ESCLARECIMENTO 01_CONCORRÊNCIA Nº 01/2024-SEDF_PROCESSO Nº00080-00307985/2023-16

REF.: CONCORRÊNCIA Nº 01/2024-SEDF_PROCESSO Nº00080-00307985/2023-16

OBJETO: reconstrução do Centro de Ensino Fundamental (CEF) 01, localizado na entrequadras 2/4, AE 07– Candangolândia/RA XIX – DF.

ESCALA 1:75

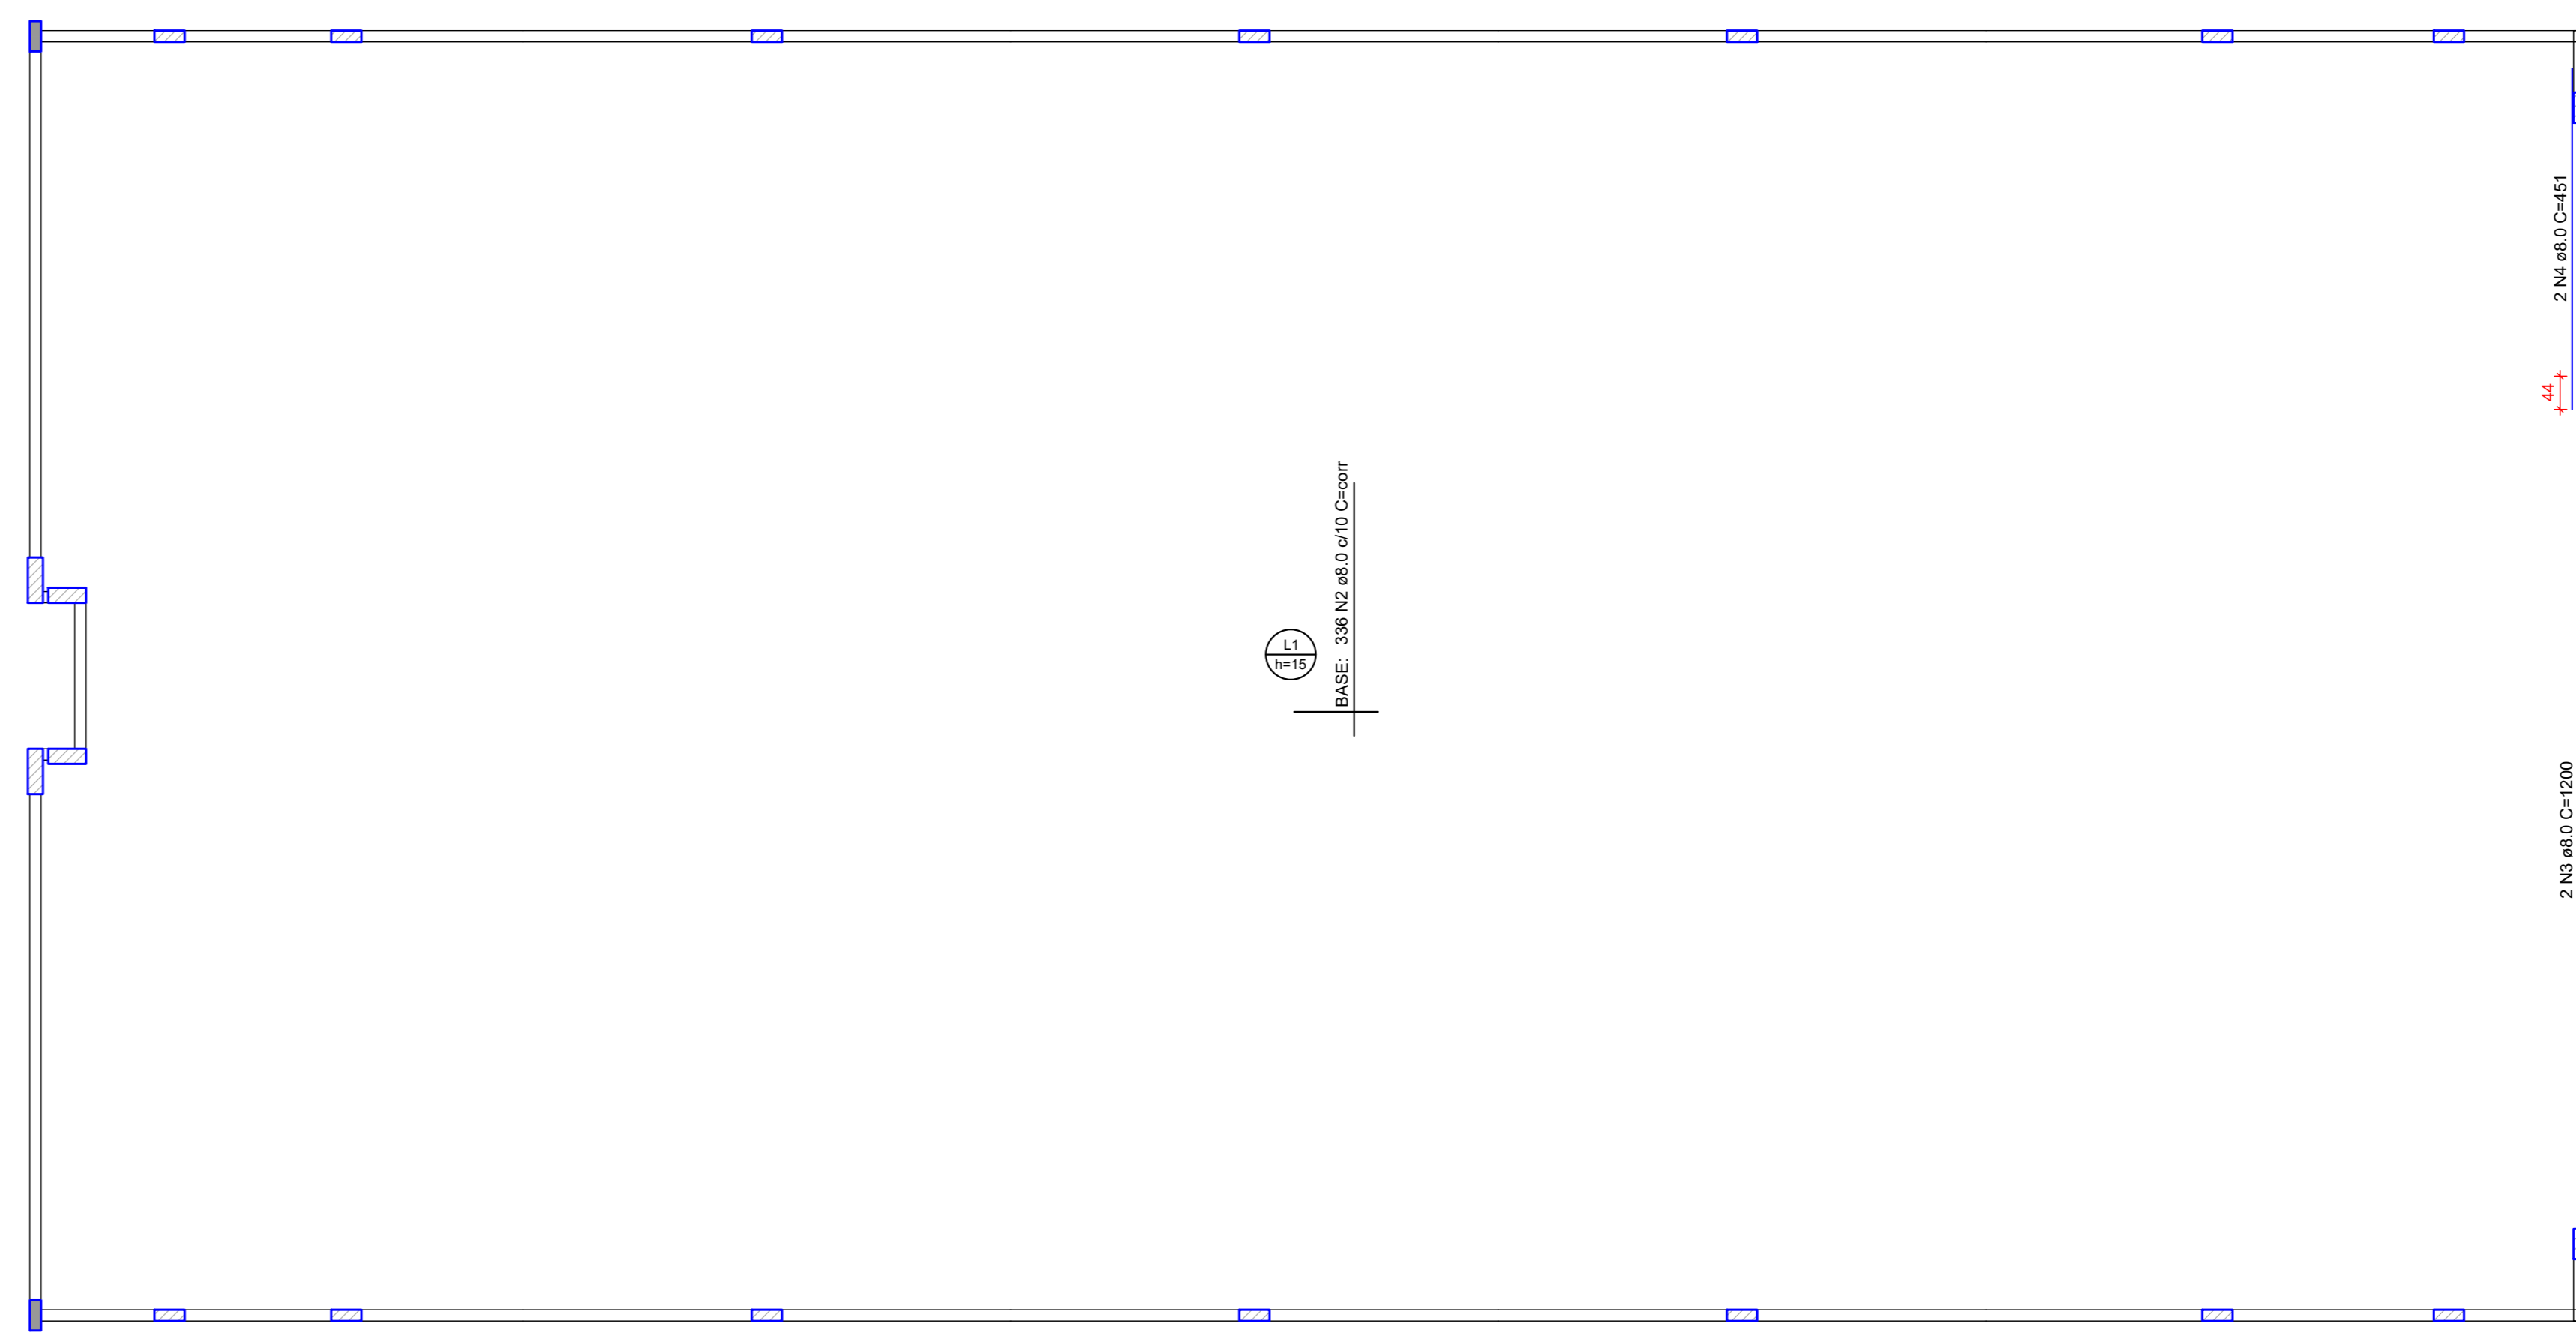
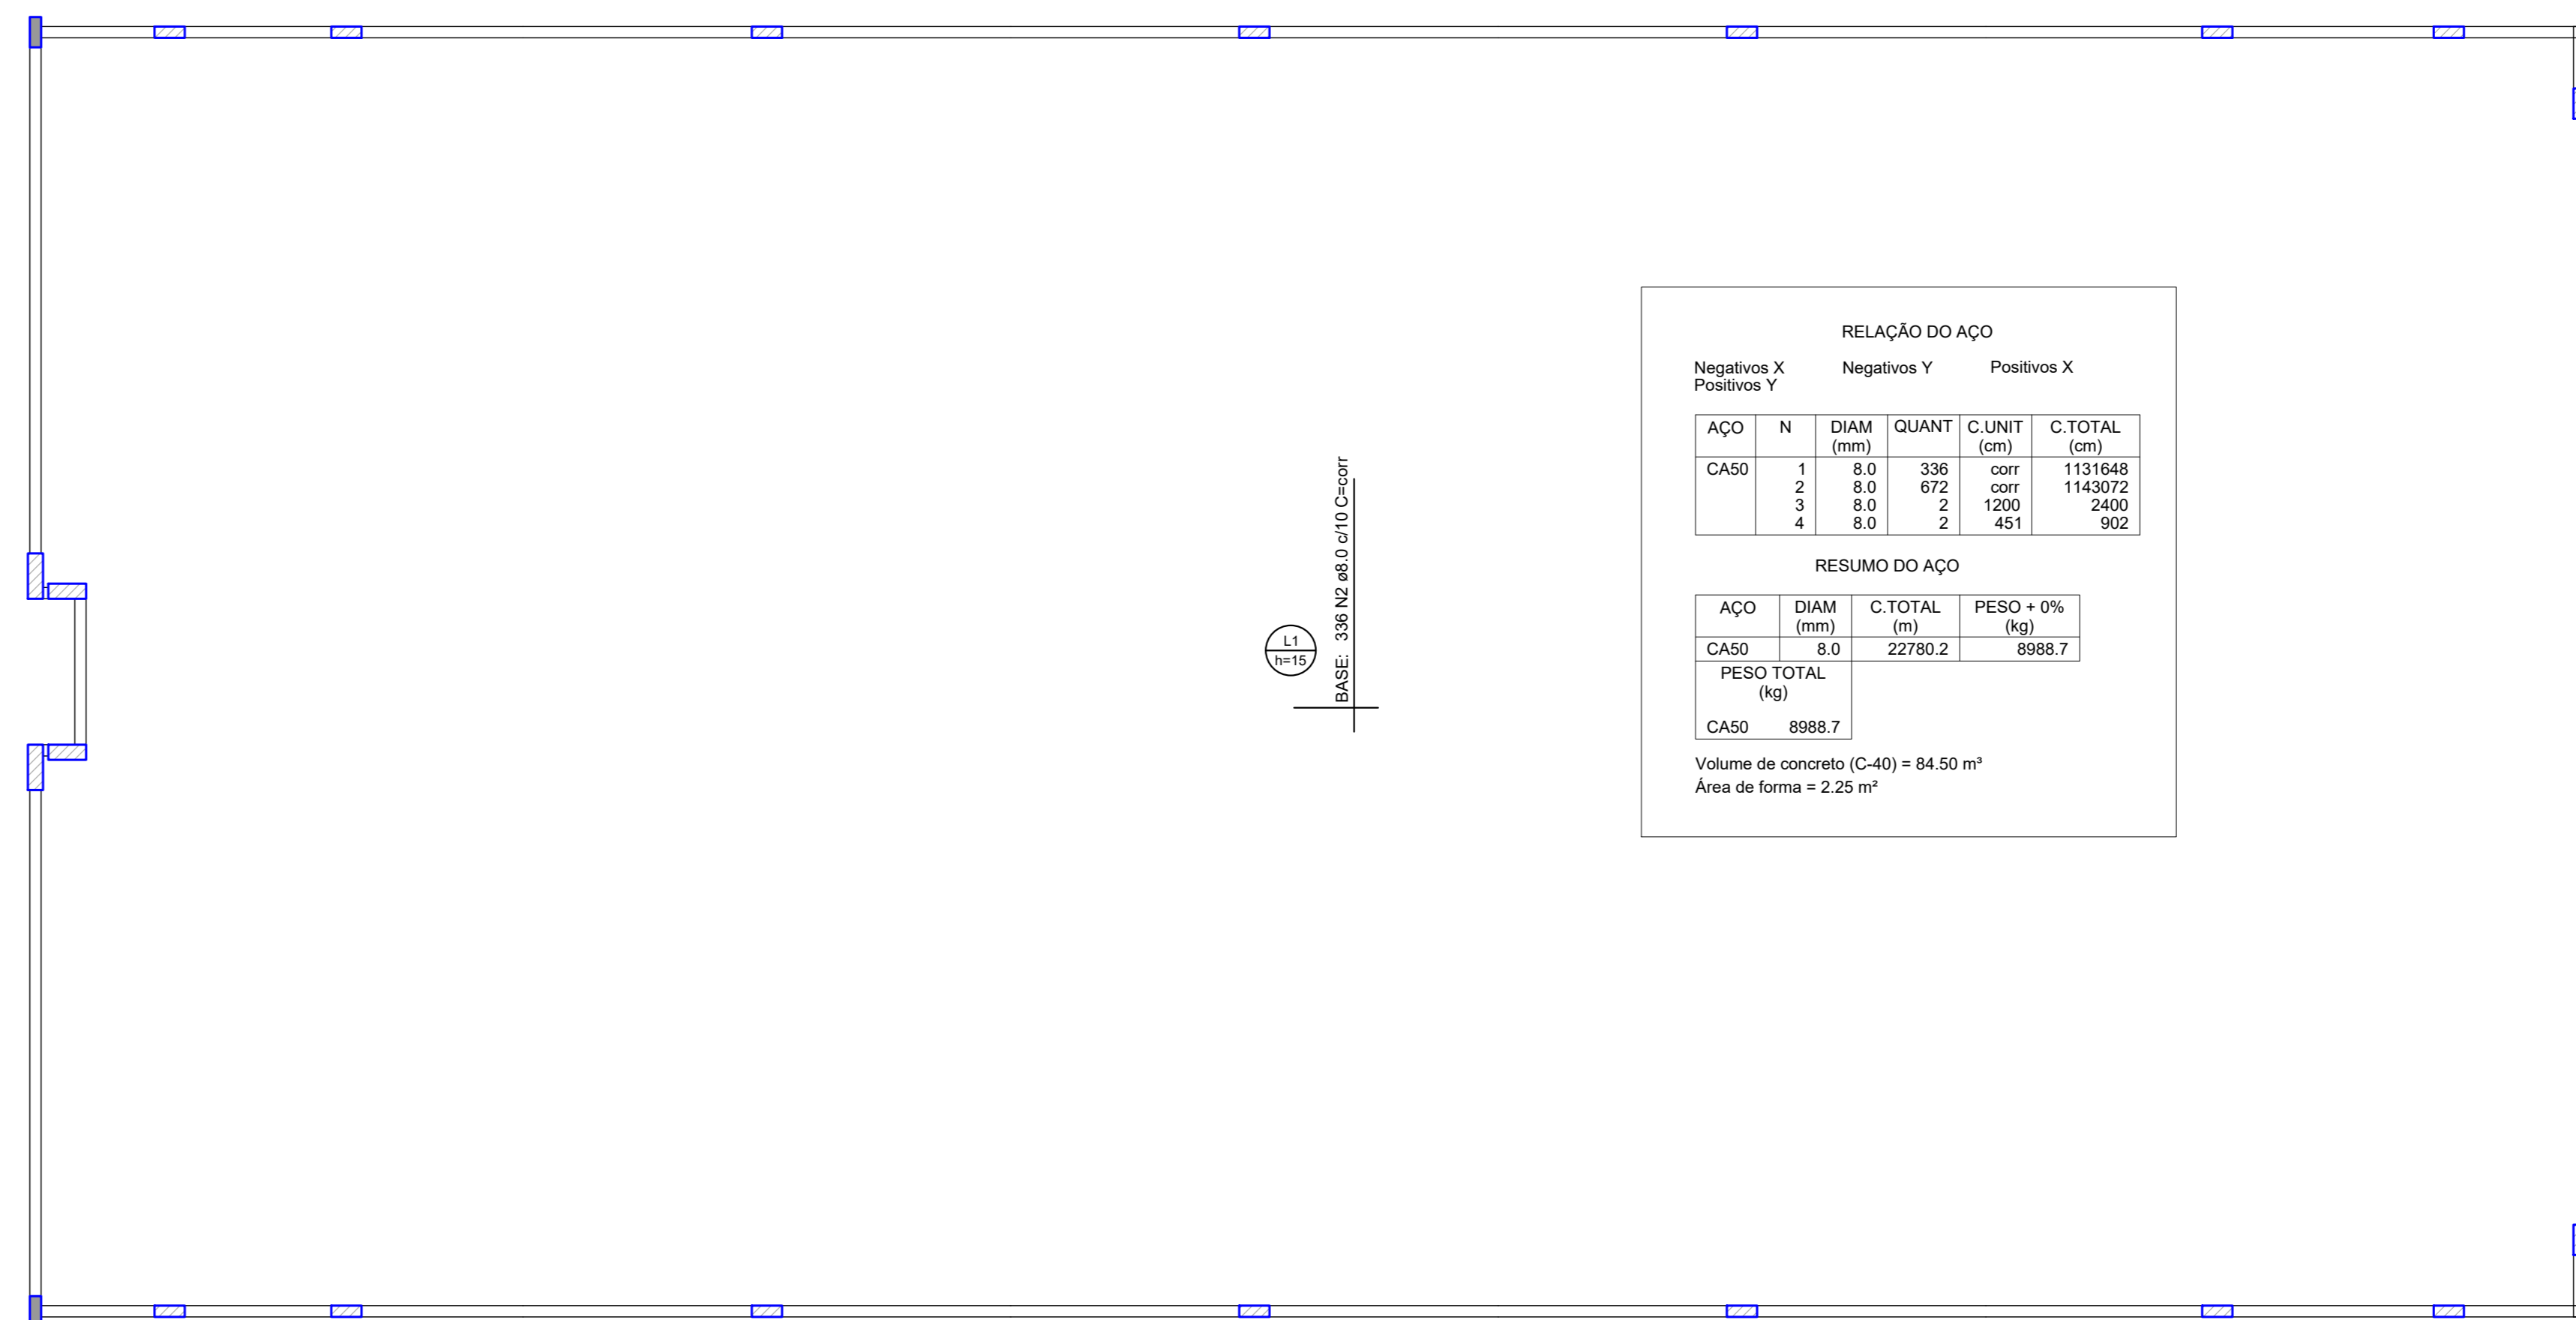
10/A quantidade de aço, concreto e forma do radier da quadra estão diferentes em relação ao projeto e planilha orçamentária, questionamos se o projeto e planilha estão compatibilizados entre si.

Resposta: Despacho ̶ SEE/SIAE/DIREDD (id. 140526977): As pranchas estão anexadas no presente processo Id. 140589127. Serão publicadas juntamente com essa resposta. Ofício nº 0006/2024 SAF (id. 140526927): Projeto e planilha orçamentária estão devidamente compatibilizados, afim de que se ateste. Seguem anexas pranchas correspondentes (nº 80 a nº 91)
